Handling 2023 nr 91

Antagande av detaljplan för skjutbana på del av Kallebäck 752:23 inom stadsdelen Kallebäck i Göteborg

Yttrande angående antagande av detaljplan för skjutbana på del av Kallebäck 725:23 inom stadsdelen Kallebäck i Göteborg

Yttrande – Antagande av detaljplan för skjutbana på del av Kallebäck 752:23 inom stadsdelen Kallebäck i Göteborg

Figur 1 – Ledningssträcka vilken bedöms krävas läggas om i syfte att öka kapaciteten.

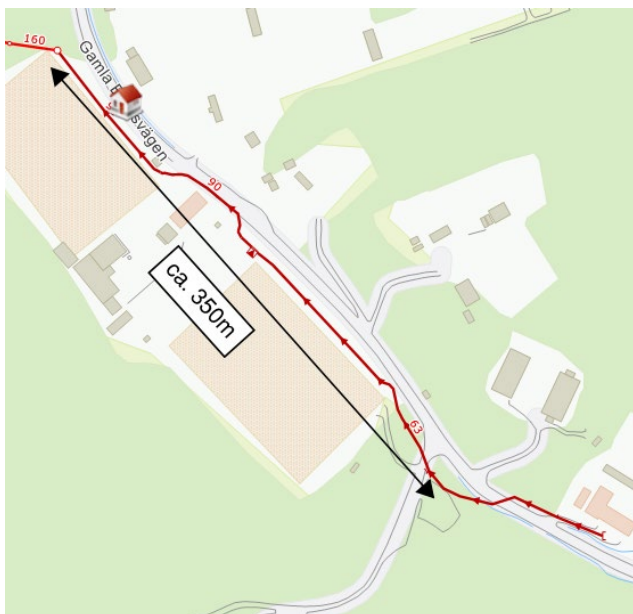
Planområdet är försörjt med allmänt VA-ledningsnät, anslutning kan ske till Gamla Boråsvägen. Sedan samrådsskedet har exploatörens bedömda flöde för spillvatten ökat vilket innebär att en längre ledningssträcka behöver kapacitetshöjas om utbyggnad enligt plan ska ske. Totalt bedöms ca. 350m trycksatt spillvattenledning i Gamla Boråsvägen läggas om i större dimension för att klara av tillkommande flöde (se figur 1 för ungefärlig ledningssträcka).
